## Bilag 9

### Supplerende høring Tillæg 1 til Lokalplan Nuuks Plads Metrostationsplads Foreslåede ændringer efter den offentlige høring

Som følge af den offentlige høring foreslås en række ændringer.

## Tegning 5b • Bebyggelsens omfang og placering

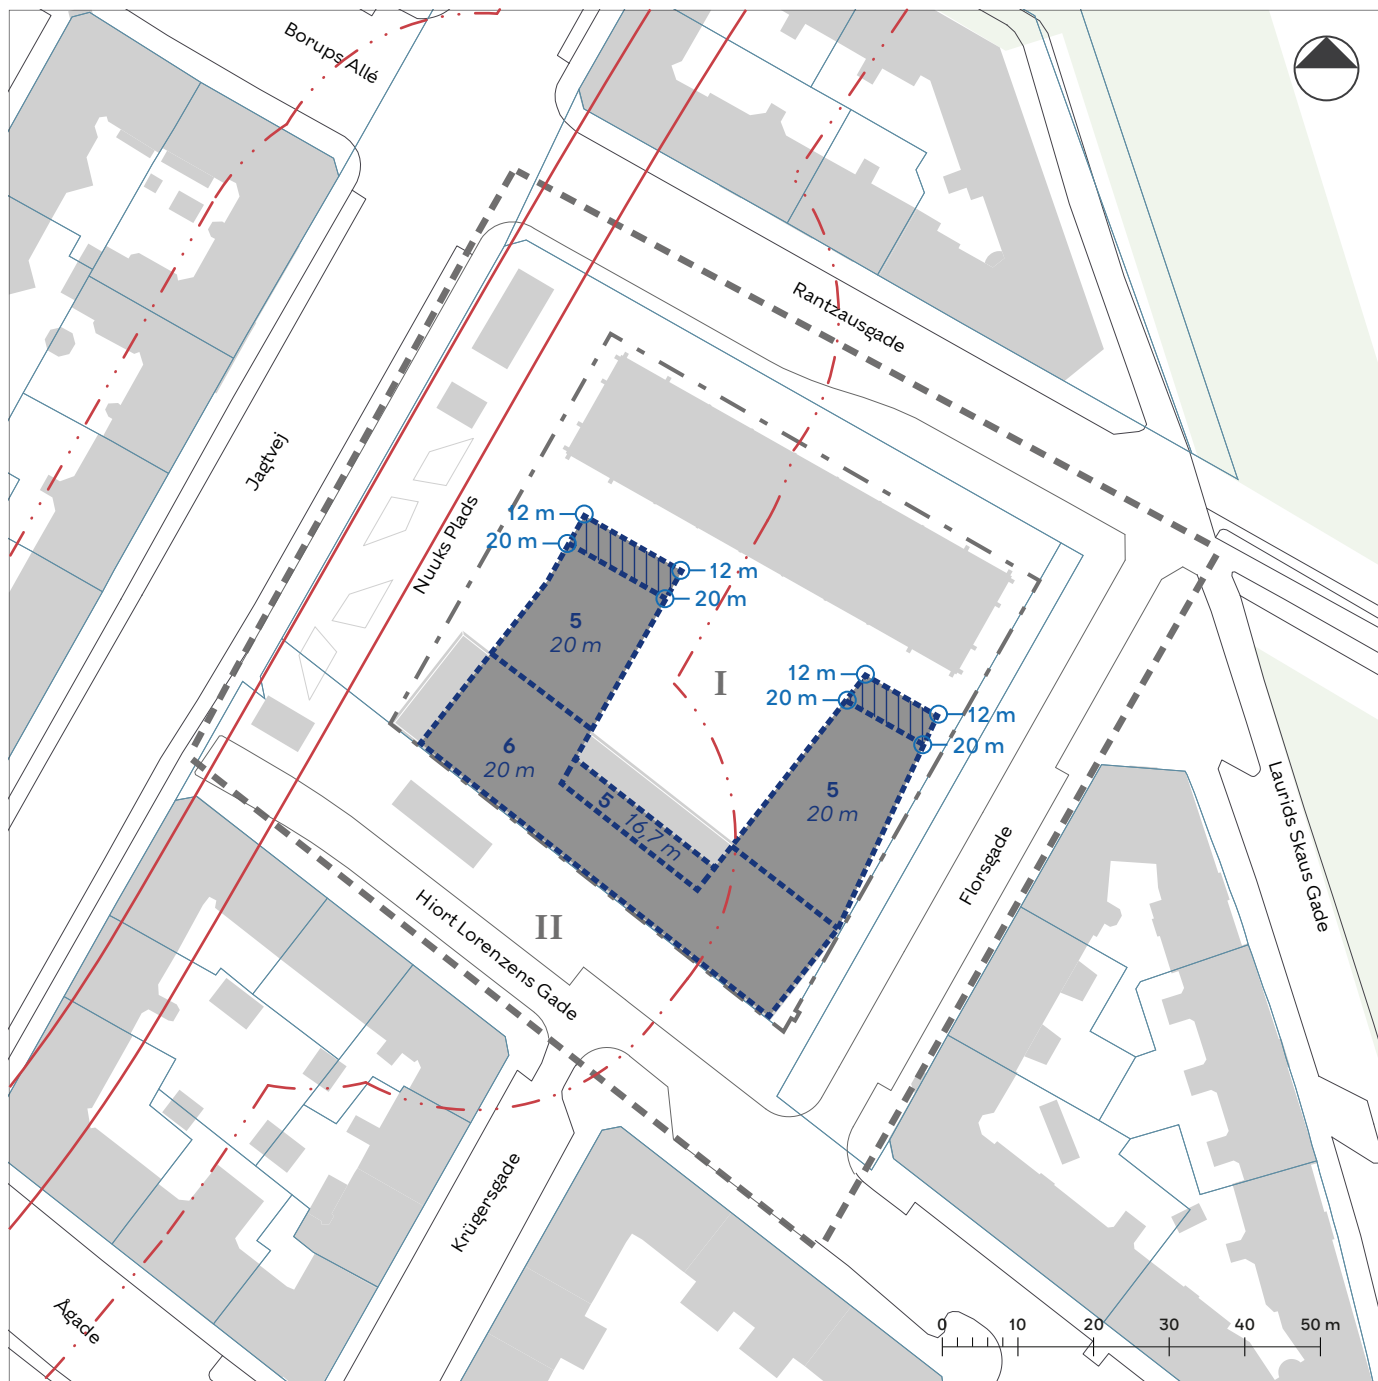
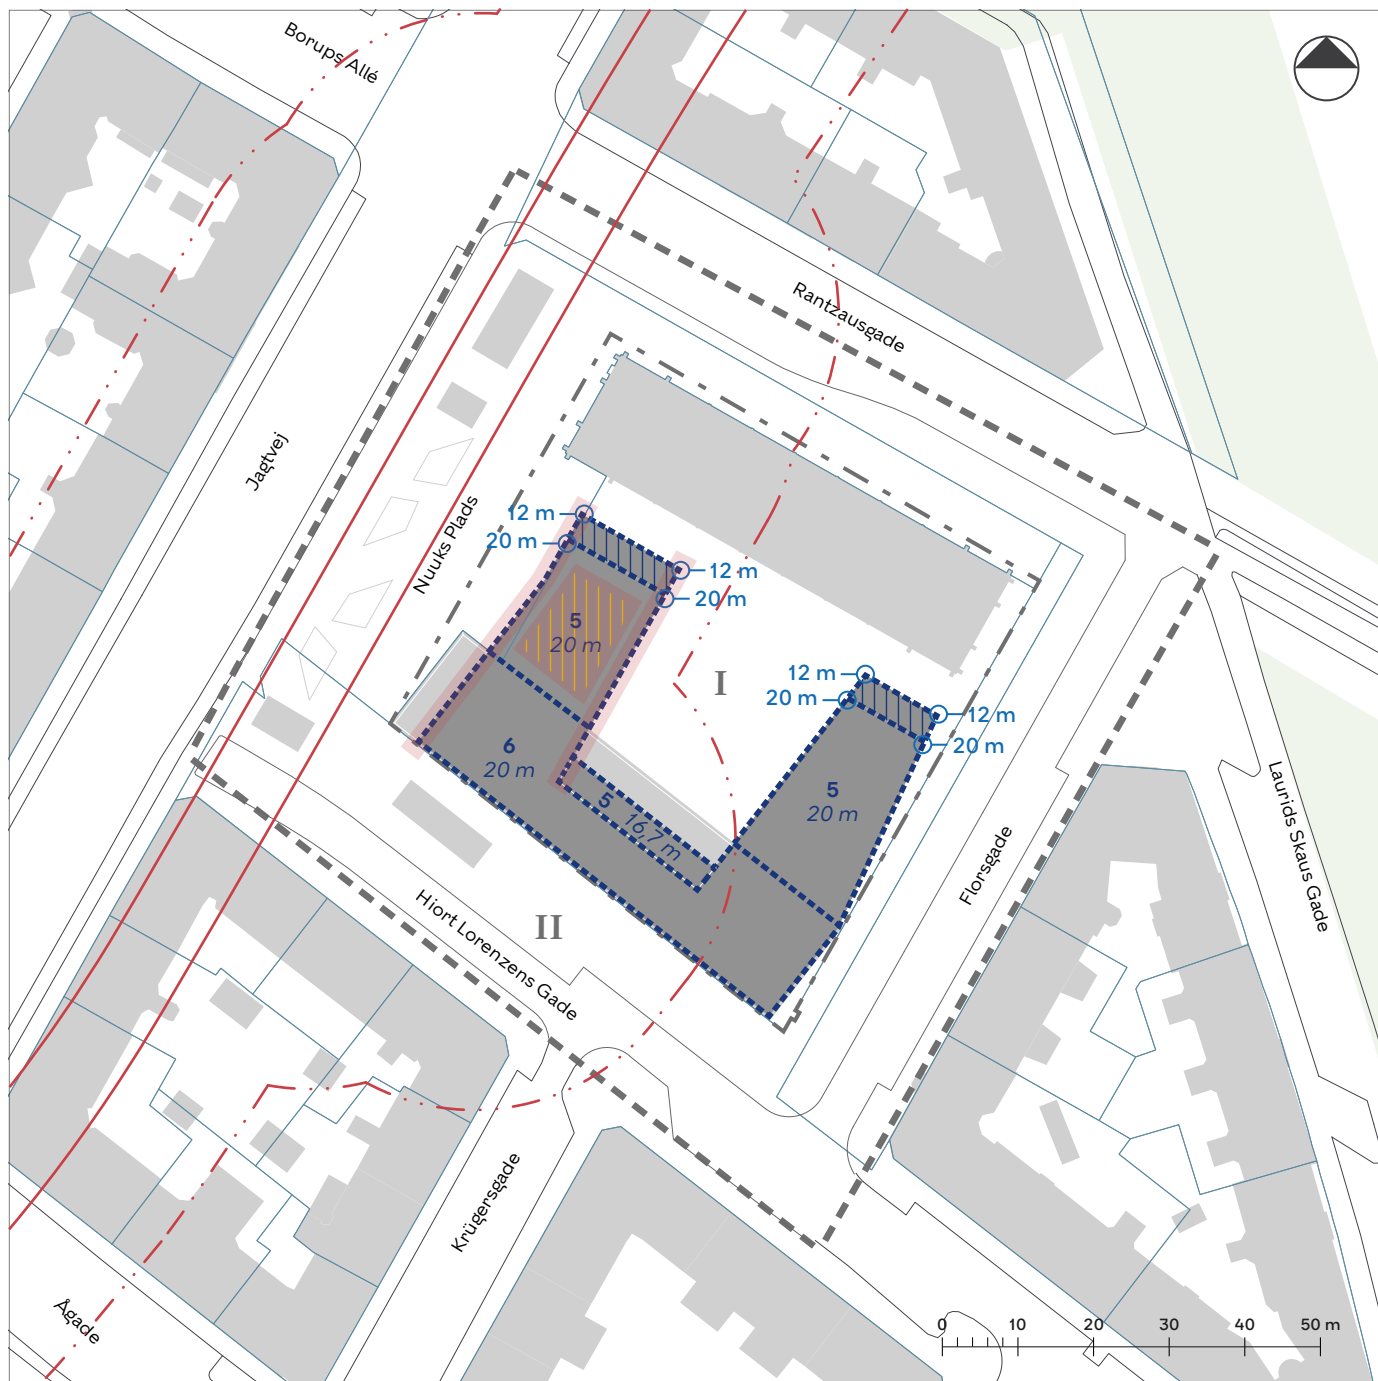
Bygherre ønsker at flytte facadelinjen (gul markering på tegning nedenfor) i nybyggeri mod Jagtvej mod metrostationspladsen (aht. isolering i facaden), da bærelinjen ligger længere fremme. Husdybden gøres ikke dybere, men parallelforskydes. Facadelinjen flyttes 38 cm.

Forvaltningen foreslår, at byggefeltet justeres til de aktuelle forhold, så byggeriet er realiserbart. Byggefeltet er fastlagt i § 6, stk. 2 a og vist på tegning 5b. Følgende ændringer foreslås:

- Lokalplantegning 5b - Omfang, se nederst i dokumentet.  
-Byggefeltet justeres. Konsekvensrettes på alle øvrige lokalplantegninger.

-Bygherre ønsker at samle teknik til køleanlæg på taget i et større felt mod metrostationspladsen. Bygherre ønsker en maksimal højde på 0,3 m over sternkanten inkl. afskærmning, på et område placeret 3 m inde på taget målt fra facader. På nedenfor viste illustrationer ses, at anlægget ikke vil være synligt i forhold til omkringliggende bebyggelse.

- § 6, stk. 3. Bebyggelsens højde  
c) "....Bygningshøjden, fastsat ovenfor, kan overskrides med op til **0,3 m hvad angår nødvendig teknik på tag placeret i det på tegning 5b markerede felt, og 1 m hvad angår mindre, nødvendige afkast og indtag til ventilation og op til 3,5 m for hvad angår elevator- og trappetårne, når de er nødvendige for at kunne udnytte udendørs opholdsareal på tag...."**
- Lokalplantegninger tilrettes  
Tegning 5b - Bebyggelsens omfang og placering  
-Der angives et felt, hvor højden kan overskrides med 30 cm.
- Redegørelsen  
-Konsekvensrettes bl.a. illustrationsplan.

# Tegning 6a · Ydre fremtræden (bevaringsværdig bebyggelse)

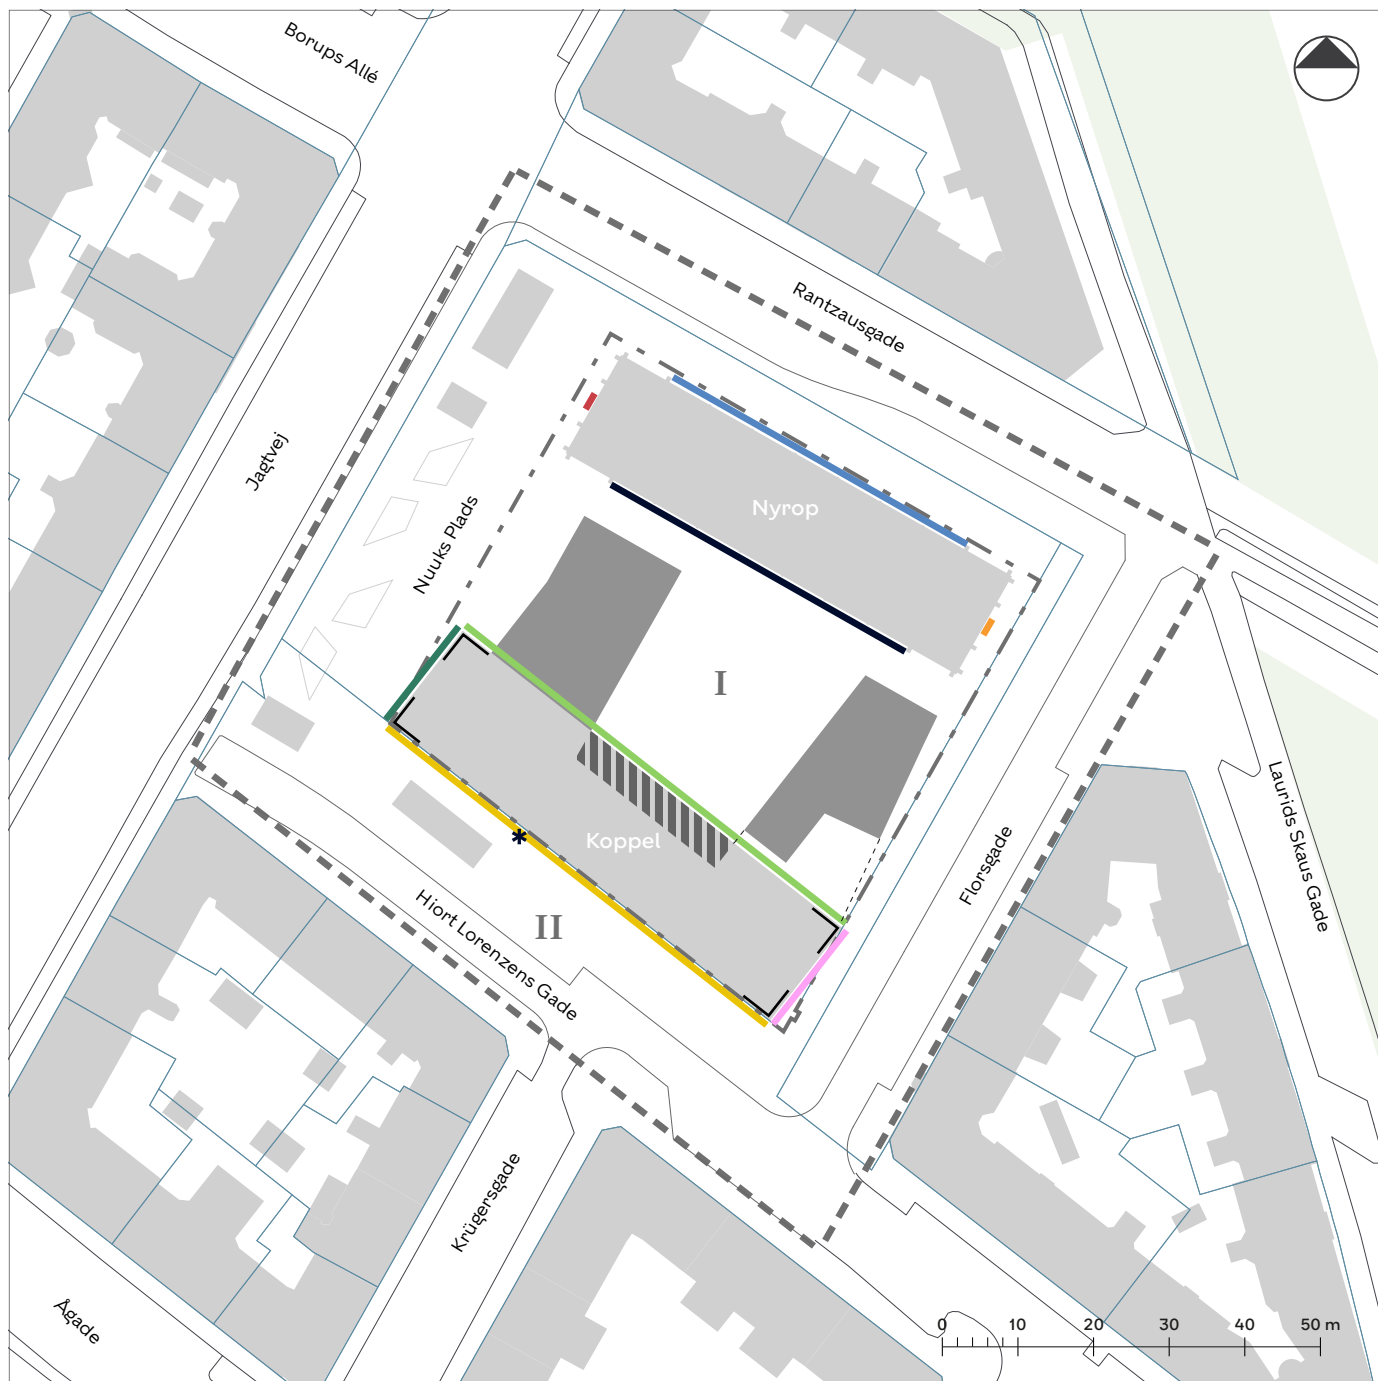
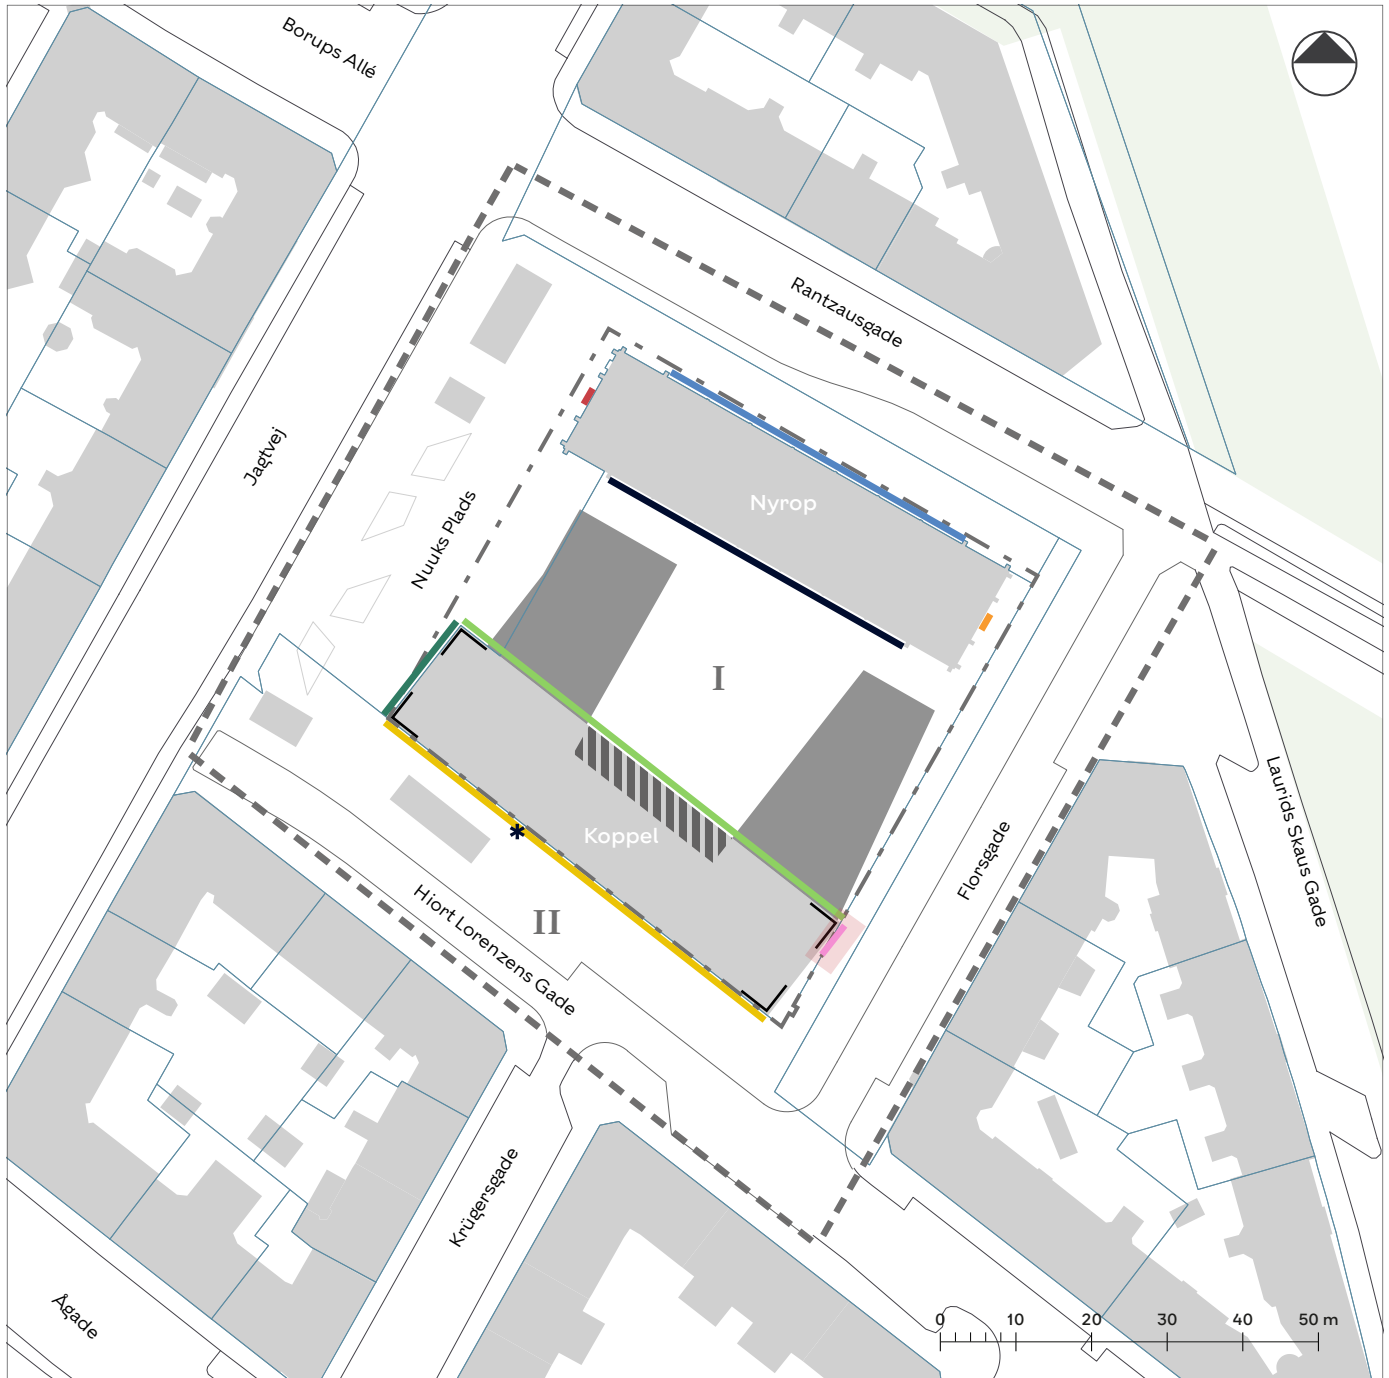
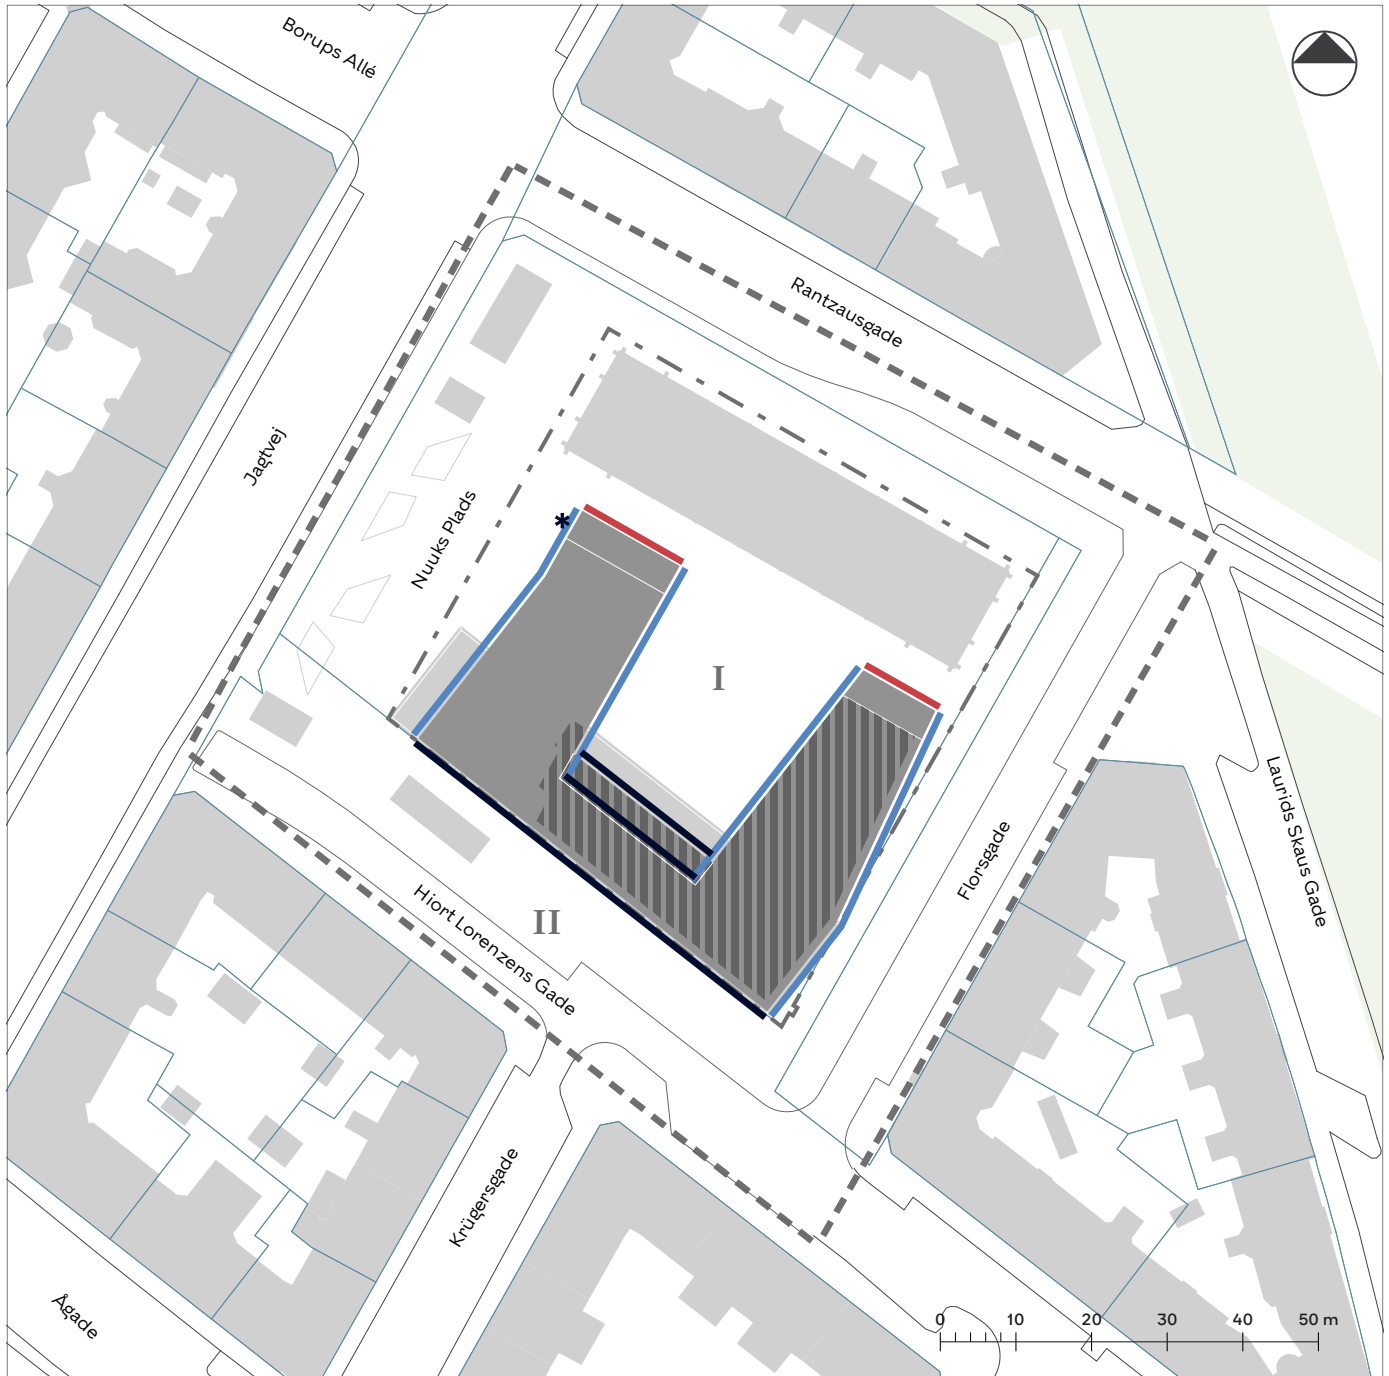
k) '....Portlåger skal udføres med lukket beklædning i metal eller skifer. Der kan også indsættes en portlåge laves et uinddækket porthul i facade f, hvis der er med adgang til bagvedliggende cykelparkering. rampe til kælder. Portlåge Porthullet skal være placeret som vist på tegning 6a og må maks. være 3 m i bredden og maks. 1 etage i højden.

- Lokalplantegninger tilrettes  
Tegning 6a - Ydre fremtræden  
-Signaturen uinddækket porthul ændres til portlåge
- Redegørelsen  
-Redegørelsen konsekvensrettessom følge af ændringerne.
